TRANS/WP.11/2005/3  
6 July 2005

**СОГЛАШЕНИЕ О МЕЖДУНАРОДНЫХ ПЕРЕВОЗКАХ СКОРОПОРТЯЩИХСЯ  
ПИЩЕВЫХ ПРОДУКТОВ И О СПЕЦИАЛЬНЫХ ТРАНСПОРТНЫХ  
СРЕДСТВАХ, ПРЕДНАЗНАЧЕННЫХ ДЛЯ ЭТИХ ПЕРЕВОЗОК (СПС)**

Проект поправок к приложению 1 к СПС

***Образец таблички-свидетельства:***

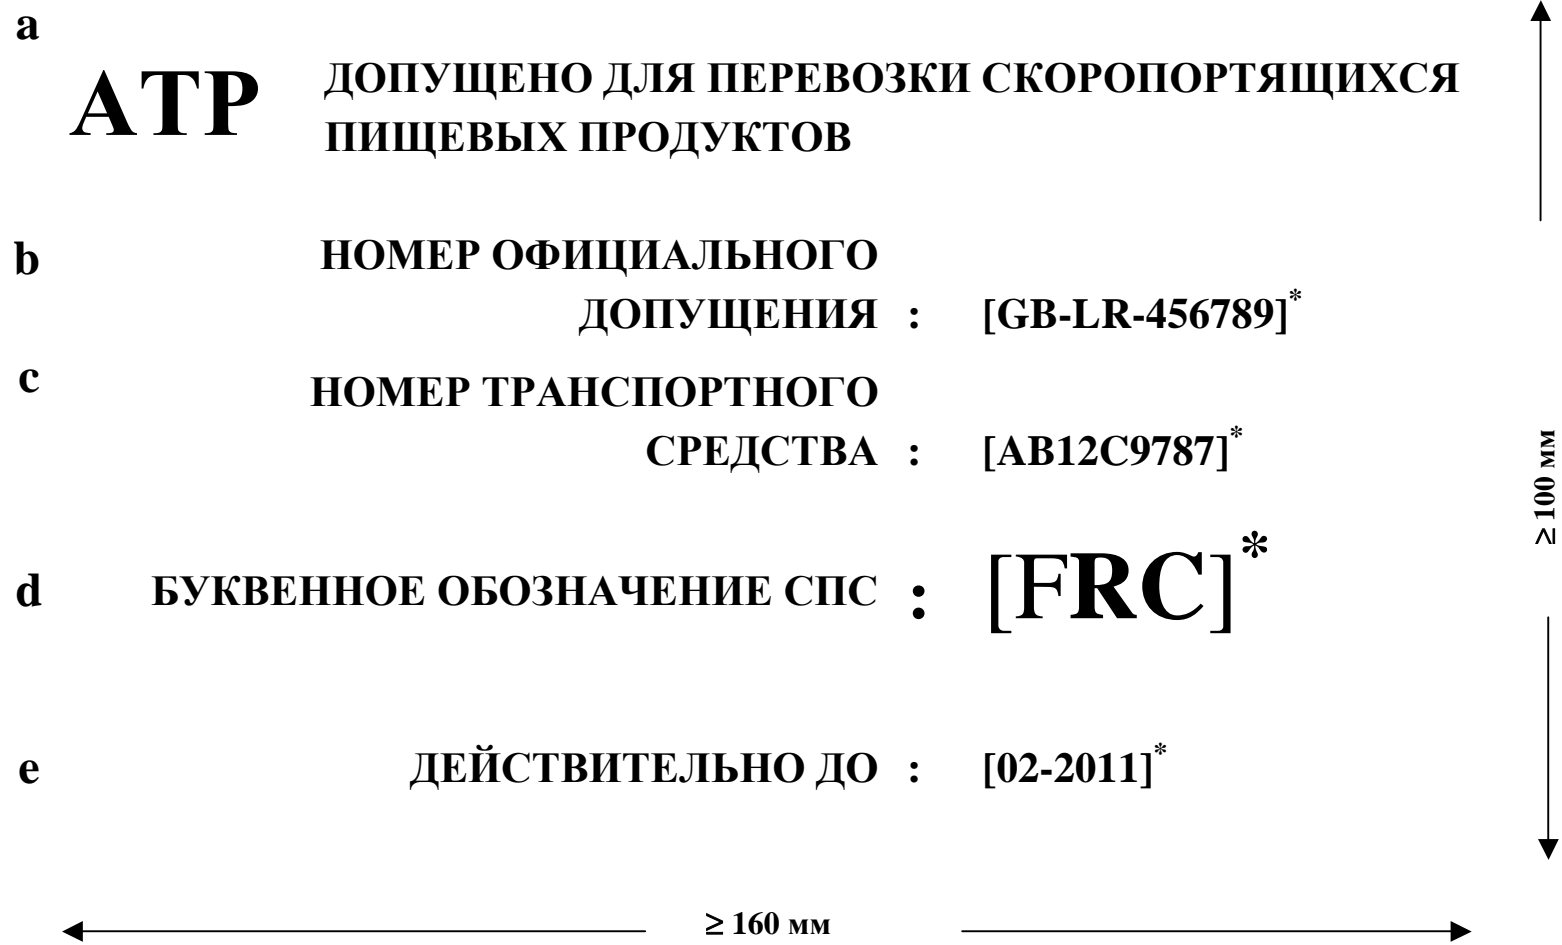
Заменить следующим рисунком:
